Naše značka
D500/08204/2020

Ostrava
2020-04-17

Vyjádření k akci „Regenerace sídliště Muglinov – 10. etapa – ul. Vdovská“ v katastrálním území Muglinov

MAŠKA:	1:500	Projektoval:	STOKLASA	Ing. Kveták	Č. kresla:	
		Kontroloval:	ING. STRAKOŠ	Ing. Macura	Č. typu:	
		Schválil:	ING. MACURA		Č. výkresu:	
		Dne:	4/2001			
Název akce:			ZAJIŠTĚNÍ KUTACÍ JÁMY KUNHUTA			
POVRCHOVÁ SITUACE			PO ZAJIŠTĚNÍ KUT. JÁMY KUNHUTA			
(k.ú. Muglínov)			PŘÍLOHA Č. 8

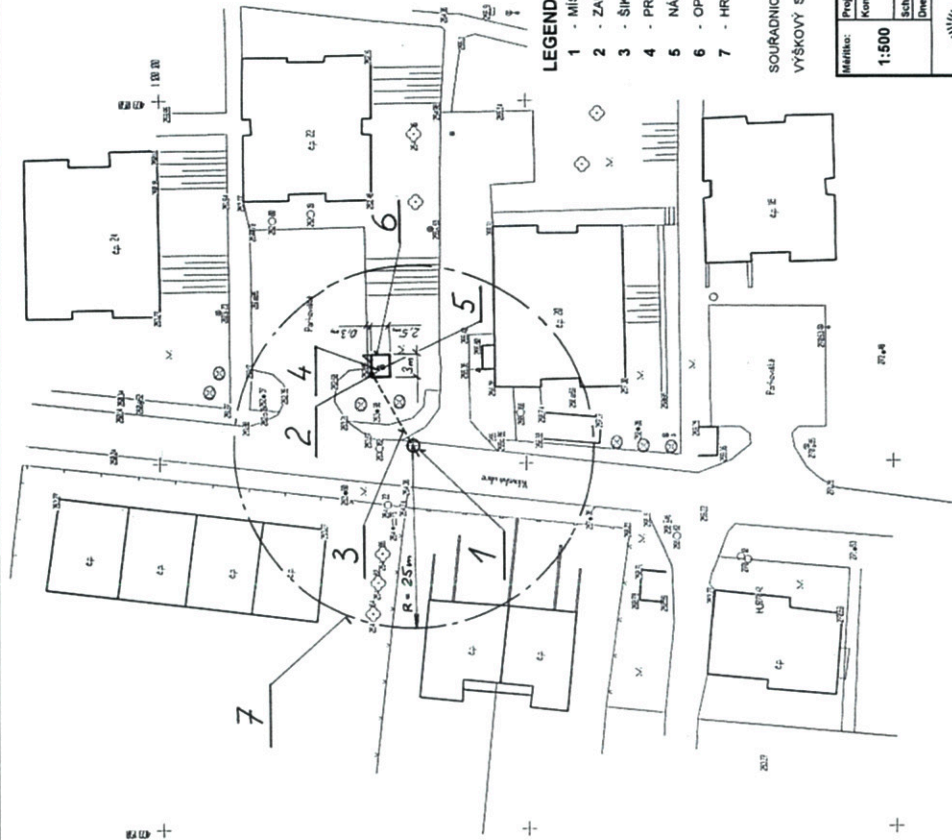
- 1. staré důlní dílo Kutací jáma Kunhuta (dále také SDD), kolem kterého je stanoveno bezpečnostní pásmo (dále také BP) tvořené kruhem kolem středu jámy viz příloha č. 1.** SDD je zajištěno šikmým odplyňovacím vrtem, který je vyetázován do ohrazeného odfukového komínku viz příloha č. 2;
- 2. svislý odplyňovací vrt označený VM – OV č. 14,** jehož situování je patrné z kontrolního zaměření viz příloha č. 3;
- 3. metanoměrná ústředna s čidly měřící CH₄, která je umístěna v bytovém domě na ulici Vdovská č.p. 643/20.**

1. V projektové dokumentaci požadujeme uvést, zakreslit a označit v souladu s přílohami č. 1 – č. 3 staré důlní dílo Kutací jáma Kunhuta, jeho bezpečnostního pásma, šikmý zajišťovací odplyňovací vrt, podzemní odfukovou etáž (propojovací potrubí), odfukový komínek s ohrazením včetně zpevněné plochy a odplyňovací vrt VM – OV č. 14.

5. Ke stanovení bezpečnostních a zajišťovacích opatření při realizaci stavby v ploše BP požadujeme předložit projektovou dokumentaci dokládající rozsah prací projektovaných v ploše BP, včetně půdorysu, řezů a popisu rozsahu prací. Práce projektované v ploše BP požadujeme v půdorysu okótovat ve vztahu ke středu SDD a jednotlivým prvkům zajištění SDD.

Akce:	HUMANIZACE ZAJIŠTĚNÍ SDD KUTACÍ JÁMY KUNHUTA	Datum:	10 / 2014
Investor:	MINISTERSTVO FINANČNÍ ČR	Měřítko:	1 : 50
Zhotovitel:	AFTER MINING, a.s.	Projektant:	STOKLASA
HUMANIZACE ZAJIŠTĚNÍ SDD 778-KUTACÍ JÁMY KUNHUTA		PŘÍLOHA

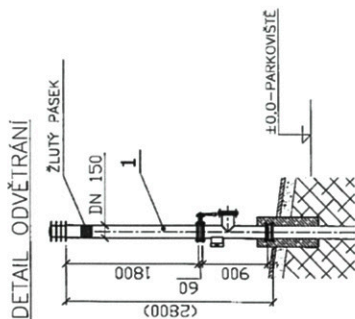
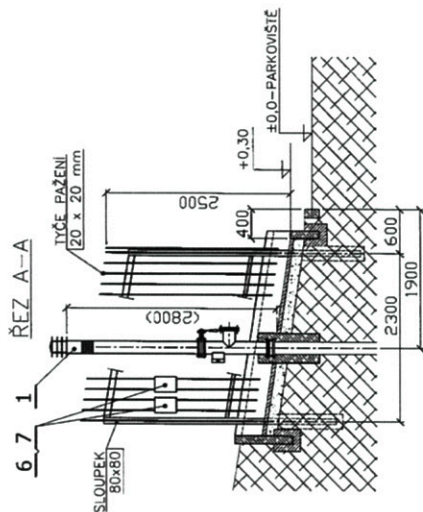
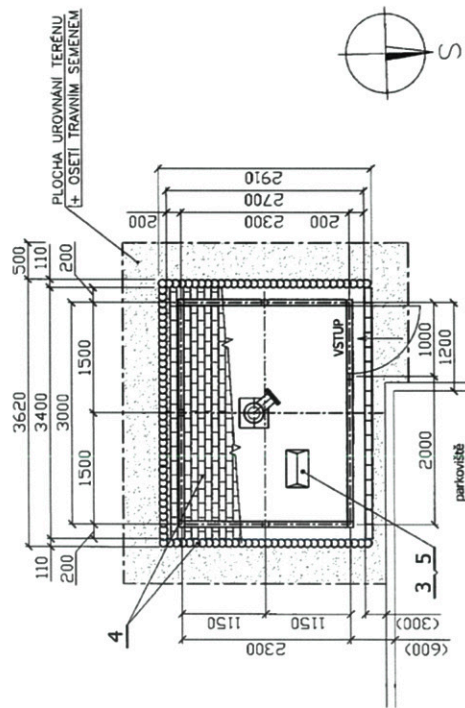
2. Plynová zařízení (vrty) a jejich součásti nesmí být plánovanou stavbou dotčeny.
3. Stavební práce musí být prováděny tak, aby žádným způsobem nepoškodily ani neovlivnily výstroj vrtů (pažení), propojovací potrubí ani žádnou jejich nadzemní část, tj. odfukové komínky, zařízení uvnitř jejich ohrazení, vlastní ohrazení, výstražné a informační tabule, ani žádnou část zpevněné plochy kolem odfukového komínku zajišťujícího SDD, včetně palisády a přístupu z parkoviště.

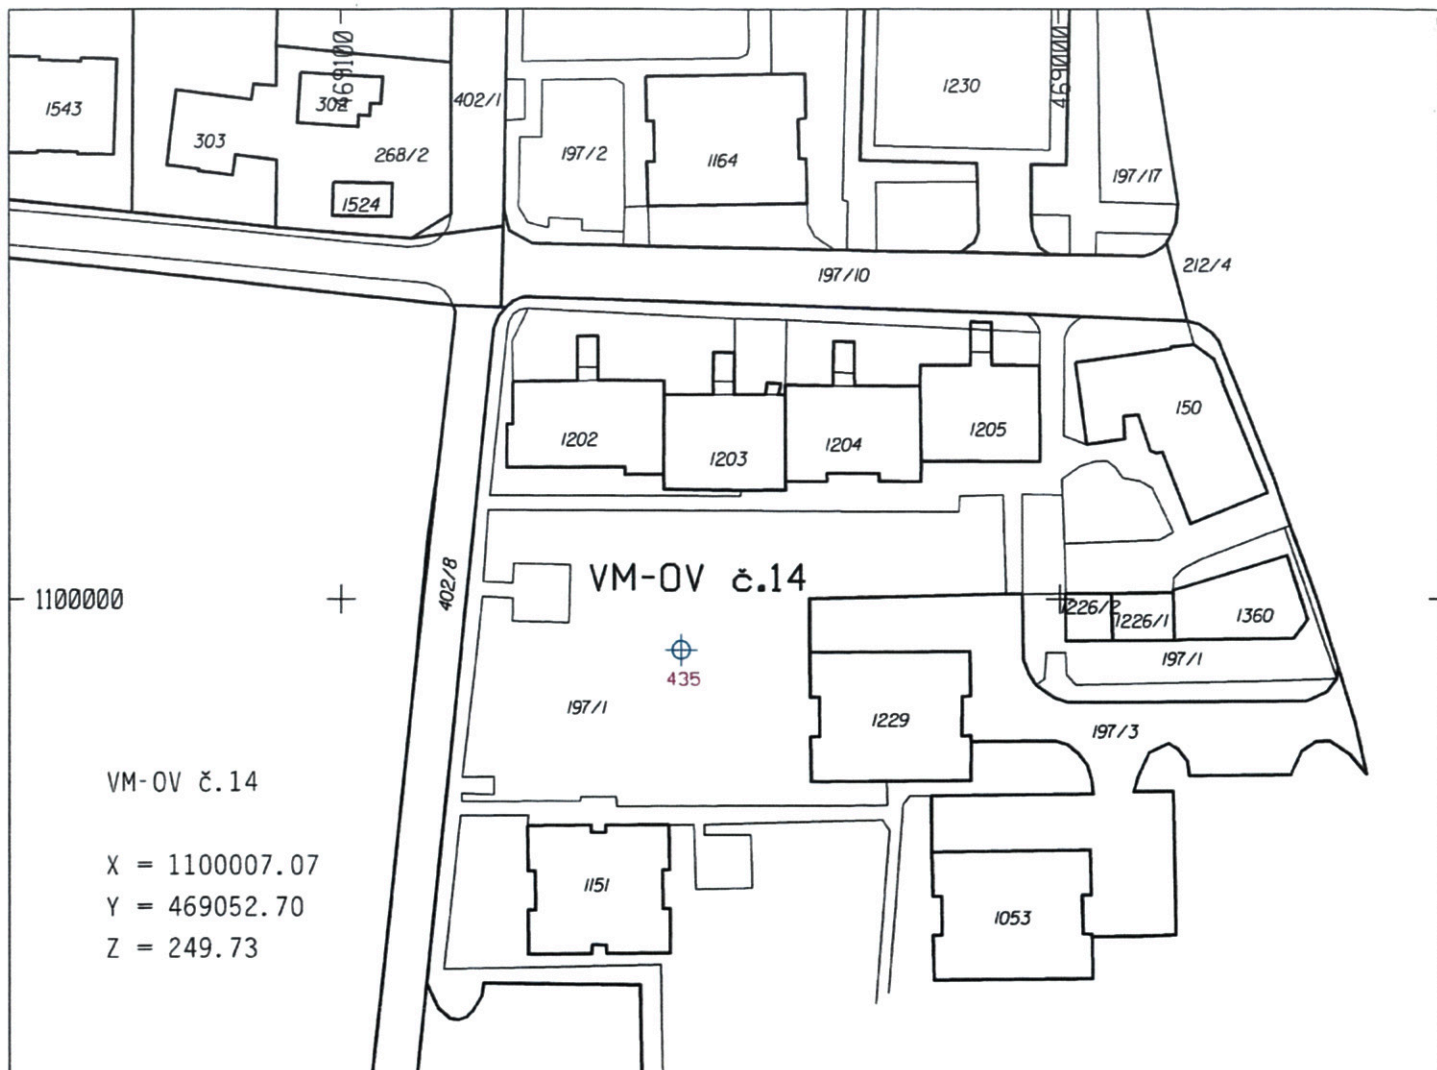
4. Ke vstupním brankám v ohrazení vrtů musí být trvale umožněn bezpečný přístup, aby mohly být průběžně monitorovány koncentrace důlních plynů a ostatní parametry na jejich odfukových komíncích.
